ACTA No 6 COMITÉ TÉCNICO DE PATRIMONIO INSTITUTO DE PATRIMONIO Y CULTURA CARTAGENA DE INDIAS		Acta No 06
Fecha: 17 de marzo de 2021	Lugar: Sede del IPCC y Jornada de teletrabajo. Plataforma Google Meet.	Hora de Inicio: 2:00 PM	Hora de cierre: 4 :00 PM	
MIEMBROS DEL COMITÉ TÉCNICO DE PATRIMONIO (Acuerdo 001 de 2003)				
NOMBRE	REPRESENTACION		ASISTENCIA	
Pendiente	Representante Alcalde Mayor de Cartagena de Indias		No han enviado representante	
Arq. Howard Villarreal.	Representante de la Sociedad Colombiana de arquitectos		Asistió	
Arq. Ricardo Zabaleta Puello.	Representante de Universidades.		Asistió (presidente E)	
Ing. Jorge Rocha Rodríguez.	Representante de vecinos del Centro histórico.		Asistió	
Dr. Jorge Dávila Pestana	Representante de la Academia de Historia de Cartagena		Asistió Se retiro a las 4:00pm	
Arq. Alfonso Cabrera Cruz	Secretario Técnico del Comité Técnico de Patrimonio Cultura.		Asistió

A continuación, estos son las consultas y proyectos evaluados por Comité Técnico de Patrimonio y Cultura:
5.1	PROYECTO DE REFORMA CASA EN CALLE LA MANTILLA ESQUINA CON CALLE SANTO DOMINGO DIRECCION K 3 C36 No 3-08 BARRIO CENTRO MANZANA 88 PREDIO 4. PRESENTO ARQ JAIRO MARQUEZ
	<p>El

Planta del Sótano

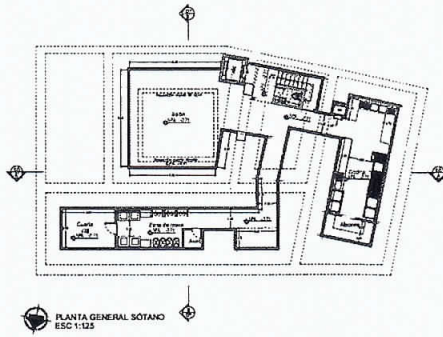
de dichos sótanos están desmedidas y no están contempladas dentro de las intervenciones del Centro Histórico por que ponen en riesgo la seguridad del sótano.

- 3. Hay un subsotano de cuarto técnicos que no está proyectado en la planta
- 4. Propone la intervención de obras nuevas de ampliación que estarían desdibujando la originalidad de la tipología del inmueble que es hace parte del Centro Histórico patrimonial

Planta Primer Piso

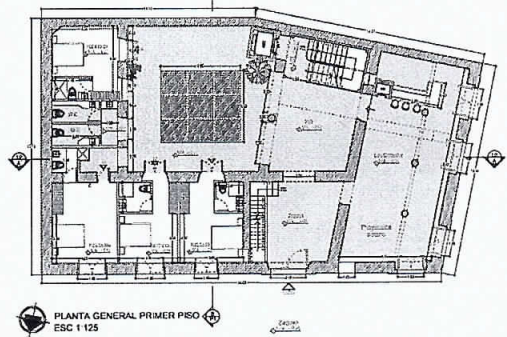
- 8. En la planta del primer piso se está cambiando la distribución espacial original desapareciendo muros coloniales.
- 9. Proponen la subdivisión del salón principal en la primera crujía lo que rompe el espacio sin tener en cuenta el núcleo básico del inmueble.

Planta general de Cubierta

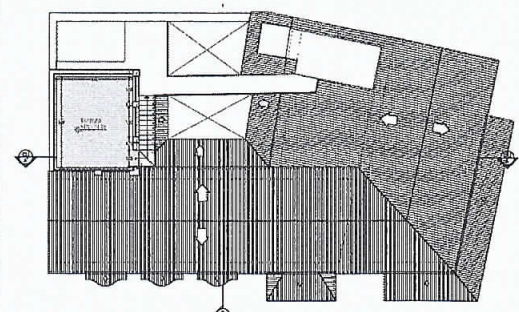
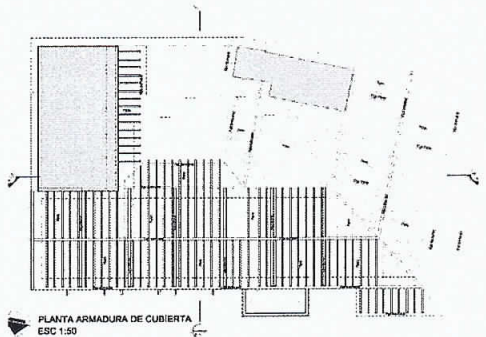
- 7. En la planta general de cubiertas se observa la ampliación de un puente en voladizo que pasa por encima del patio para conectar con una terraza mirador con el punto fijo y escaleras que salen al exterior y esto no es permitido según el POT

Seccion AA'

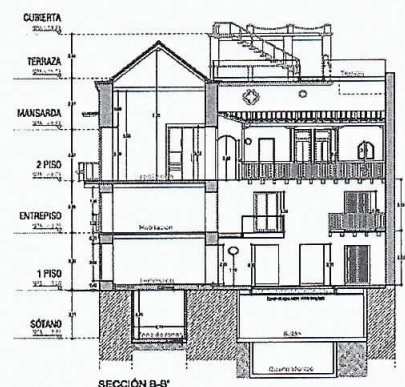
- 5. A nivel de planta se plantea subdividir la crujía básica.
- 6. Los cortes longitudinales o sección (AA) no muestran en dibujo el artesonado de la cubierta y los niveles de tensores respectivos.
